VILLES MARCHABLES

PARCOURS PEDESTRE 14 octobre 2023

De Super U aux rives de l'Yerres au Centre Equestre

3 – Obstacle dans la continuité du passage piétons : l'arbre non signalé devant la mairie

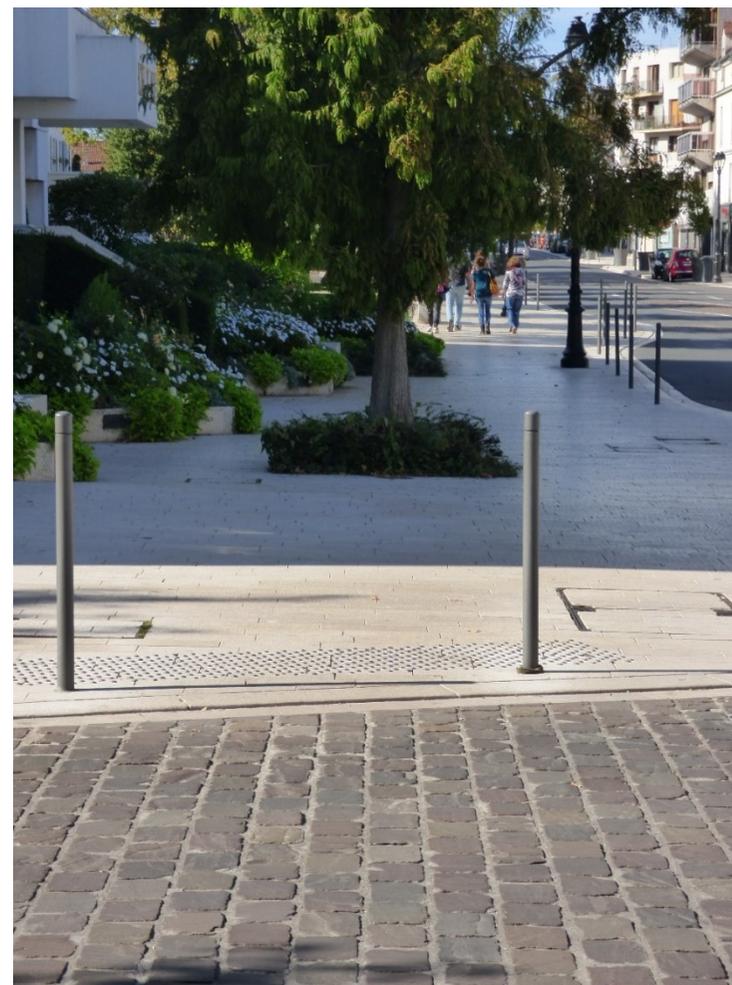
- Les non-voyants traversant à l'angle de la rue de la Vénérie et de l'avenue de la République en direction de la Mairie, ne disposent d'aucun dispositif pour éviter l'arbre planté récemment devant la mairie.

- Il n'y a aucun dispositif pour éviter la borne à incendie à l'angle du Cinéma Cyrano.
- Ce n'est pas conforme à la prescription d'intégrer le guidage dans la conception des aménagements : *Les personnes aveugles ou malvoyantes ont besoin de pouvoir se localiser, de s'orienter et de maintenir leur trajectoire au cours de leurs déplacements. Il est recommandé de prévoir un guidage intégré dès la conception des aménagements, afin que ces derniers puissent être détectés et suivis grâce à leurs contrastes tactiles et visuels. Lorsque les indices auditifs, tactiles ou architecturaux fiables sont insuffisants pour permettre aux personnes aveugles ou malvoyantes de garder leur trajectoire, des dispositifs de guidage tactiles au sol peuvent être mis en place. Ces bandes de guidage font l'objet de la norme NF P98-352.*

- L'implantation d'un rail-guide permettrait d'éviter ces obstacles. (Arrêté du 15 janvier 2007))

Réponse de C. Corbin : ne vois pas bien comment cet arbre peut gêner la déambulation alors qu'il est situé à une dizaine de mètres du passage. Une bande de guidage à cet endroit ne me semble pas forcément appropriée.

7 – Au 132 avenue de la République, implantation du banc, place de stationnement pour handicapés, et platebande, en face la poubelle à l'angle de la rue Amélie Evrard

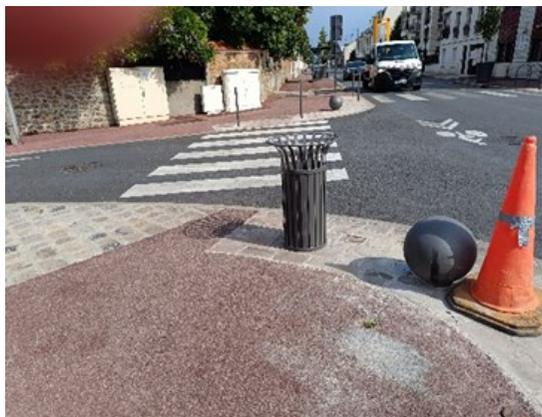
- Les bancs sont des obstacles dangereux. L'implantation du banc est non conforme : l'espace entre le banc et le mur du 132 avenue de la République est de 60 cm ce qui laisse un passage de 110 cm pour les piétons et PMR sans marquage au sol pour les non-voyants. Le banc ne paraît pas conforme à la norme NF P99-610
- Pas de dispositif de guidage autour de la platebande de fleurs. A cette adresse habite un couple de non-voyant
- La place de stationnement handicapé manque d'un aménagement du trottoir en chanfrein pour les véhicules équipés de dispositif élévateur à l'arrière.
- La poubelle à l'angle de la rue Amélie Evrard est dans le prolongement du passage piéton

- Déplacer le banc sans empiéter sur les espaces de circulation.
- Installer un chanfrein sur le stationnement handicapé
- Déplacer la poubelle angle Amélie Evrard
- Installer les bandes de guidage

Réponse de C. Corbin : note nos remarques

8 – Place réservée rue de Chalandray devant le conservatoire de musique

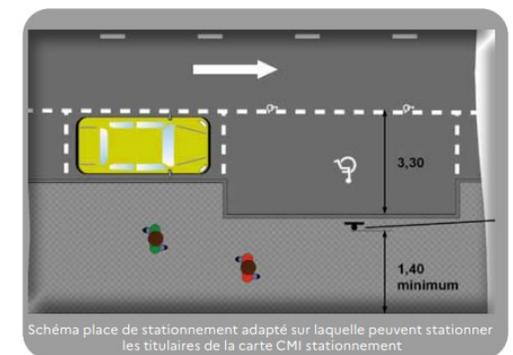
- Dans une rue qui vient de faire l'objet d'une rénovation complète la place réservée n'est pas aux normes :
 - Impossible pour un conducteur handicapé moteur de s'extraire de son véhicule.

- Pas de rampe d'accès contigüe à la place réservée.
- Les véhicules polyvalents équipés de dispositifs ou systèmes élévateurs requièrent un plus grand espace, à savoir une surface supplémentaire d'au moins 2,40 m² hors emplacement du fourgon ou de la fourgonnette et/ou à l'arrière de ce dernier ou de cette dernière. Les dimensions de la place de stationnement dédiée recommandées seront alors de 4,80 mètres pour la largeur et de 9 mètres pour la longueur.

- La rénovation du conservatoire de musique a permis de le rendre accessible aux PMR. Une place de stationnement aux normes est aménagée à l'intérieur de la cour, mais pas d'information pour indiquer comment se faire ouvrir la grille pour y avoir accès.

- Cf. Point suivant 9 : étudier une conversion en zone partagée sur la portion de la rue du Gal Leclerc à la rue de Longueville-Dans l'immédiat nous demandons une réunion technique pour étudier différentes possibilités de déplacement de l'emplacement de stationnement
- Installer un panneau informatif pour indiquer comment se faire ouvrir la grille pour accéder à la place de stationnement intérieure

Réponse C.Corbin : prend note

9 – Les trottoirs de la rue de Chalandray

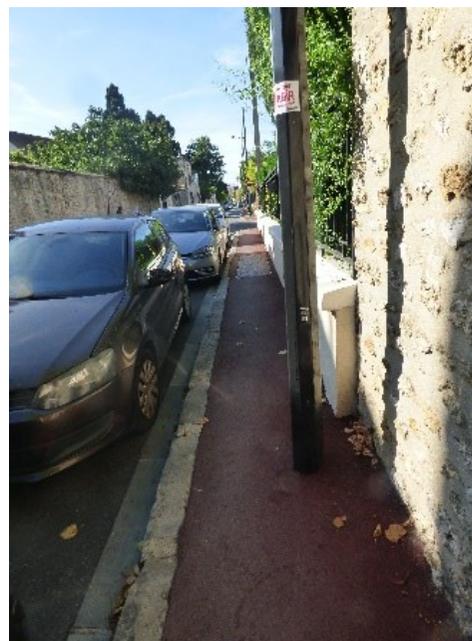
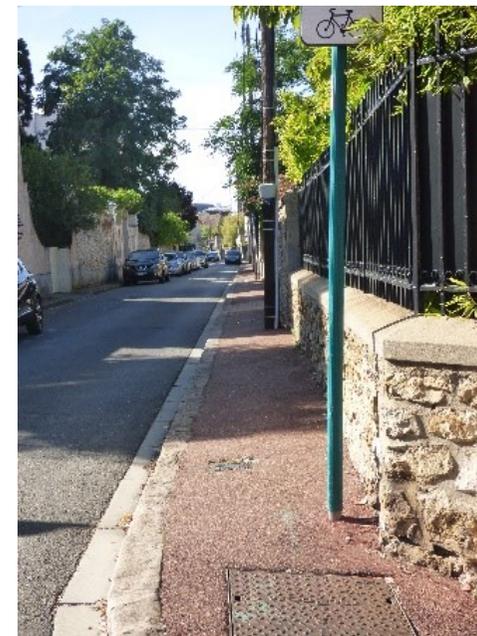
- Les trottoirs ne permettent pas aux piétons de se croiser sur la portion Amélie Evrard à Général Leclerc.
- Ils sont impraticables pour les fauteuils roulants, pour les piétons avec poussette ou valise ou caddie de course, pour les PMR.
- Cette rue qui vient d'être totalement rénovée ne respecte pas les normes de largeur des trottoirs dégagée de tout obstacle.
- Cette rue donne accès à 2 ERP : le conservatoire de musique, la ferme de Chalandray
- Cette rue est empruntée pour se rendre à la gare, à la mairie, et de façon générale en centre-ville

- Etudier une conversion en zone partagée sur la portion de la rue du Gal Leclerc à la rue de Longueville.

Réponse de C. Corbin : prend note

10 et 11 – Rue Victor Hugo

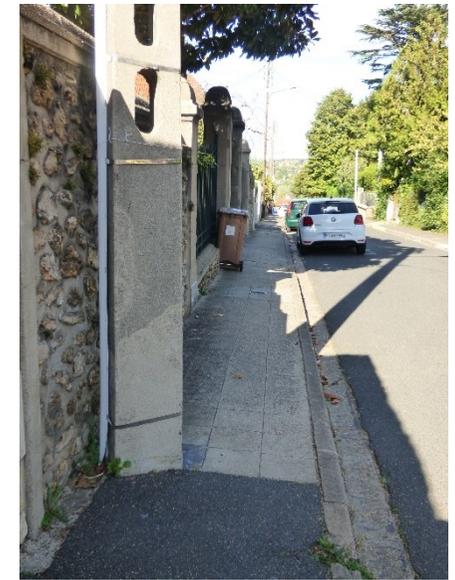
- Trottoirs étroits accentués par l'implantation de poteaux électriques, téléphoniques et de signalétique (voir au niveau des N° 22 et 26).
- Cheminements piétons non entretenus : présence de trous et d'aspérités, bordures dégradées présentant un danger.
- Cette rue est un itinéraire emprunté pour accéder à la gare à pied.

- Dans la perspective d'un plan piétons en faire un véritable itinéraire recommandé pour accéder à la gare se substituant à la rue de Général Leclerc qui est impraticable et difficilement modifiable.
- L'enfouissement des lignes électriques et téléphoniques serait alors nécessaire.

Réponses de C. Corbin : est d'accord sur cet itinéraire bis pour se rendre à la gare et prend note des propositions
